# 改善箇所説明図

## 基準不適合の内容

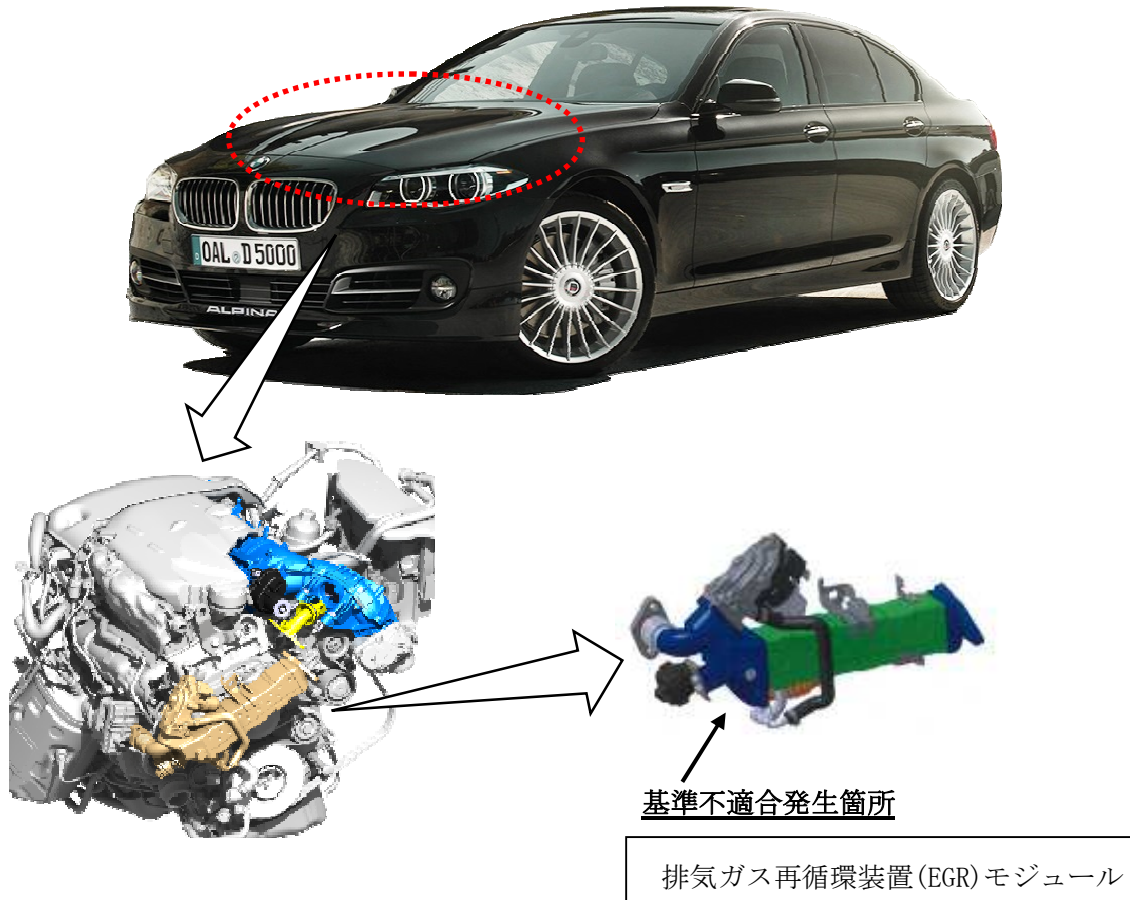
ディーゼルエンジンの排気ガス再循環装置（EGR）モジュールにおいて、排気ガス冷却装置の耐久性が不十分であるため、冷却水が漏れるものがある。そのため、排気ガスに含まれる煤が冷却水と混合して排気ガス再循環装置（EGR）モジュールの内部に堆積し、高温になった堆積物がインテークマニホールドに流入し付着して、インテークマニホールドが溶損すると、エンジン出力が低下するとともに、エンジン警告灯が点灯し、最悪の場合、火災に至るおそれがある。

全車両、排気ガス再循環装置（EGR）モジュールの点検を行ない、不具合のあるものは対策品と交換する。なお、点検の結果、不具合のない車両についても、使用者に対して注意喚起するとともに、対策品の準備ができた段階で再度連絡し、対策品に交換する。

識別：左フロントドア ロアヒンジ取り付けボルト（下側）の頭に白ペンを塗布する。
